Zp.271.35.2024

Dotyczy postępowania pn.: „**Przebudowa drogi gminnej Muszyna-Leluchów w km 0+000,00 do 0+684,56**” w ramach inwestycji pn: „**Połączenie Górnego Szarisza z Muszyną**” - roboty budowlane.

Zgodnie z art. 284 ust. 1 i 2 Ustawy Prawo zamówień publicznych (t.j. Dz. U. z 2024 r. poz. 1320) niniejszym przekazuje treść zapytań dotyczących Specyfikacji Warunków Zamówienia (SWZ) wraz z udzielonymi odpowiedziami:

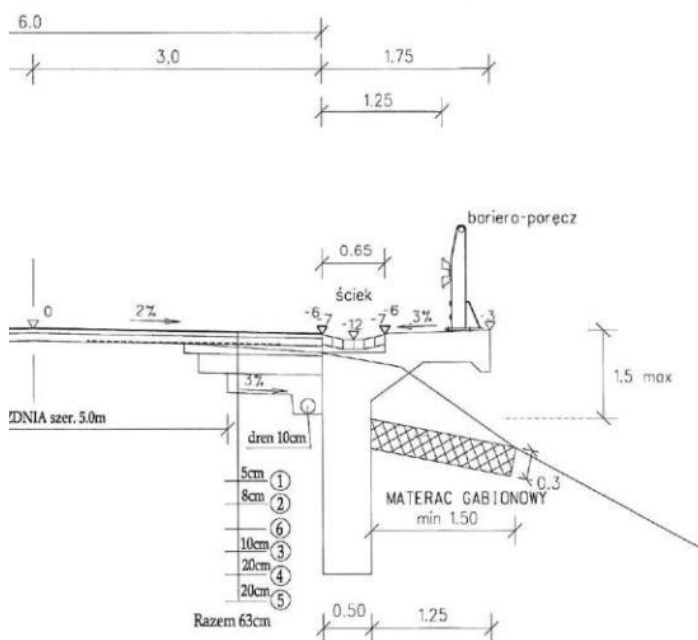
Zgodnie z dokumentacją projektową z 2005 r. i opisem prac zawartych w umowie, Wykonawca winien wykonać przebudowę nawierzchni jezdni na istniejącej drodze (poszerzenie jezdni do 6,0m) poprzez; wymianę warstwy ścieralnej i wiążącej, zabezpieczenie geosyntetykiem styku/łączenia starej konstrukcji nawierzchni i nową (na poszerzeniu) oraz wykonaniu nowej konstrukcji tylko na poszerzeniu jezdni, co zostało przedstawione na poniższych rysunku.

Zgodnie z przedmiarem robót Wykonawca winien wykonać wymianę całej konstrukcji nawierzchni jezdni drogi gminnej na całej powierzchni jezdni przedmiotowego odcinka.

Z uwagi na powyższą rozbieżność Wykonawca zwraca się do Zamawiającego o wyjaśnienie i wskazanie ostatecznego zakresu robót do wykonania w zakresie nawierzchni jezdni drogi gminnej.

Zamawiający wyjaśnia, że konstrukcję drogi należy wykonać na całym odcinku drogi zgodnie z przekrojami typowymi, które stanowią uzupełnienie dokumentacji projektowej.
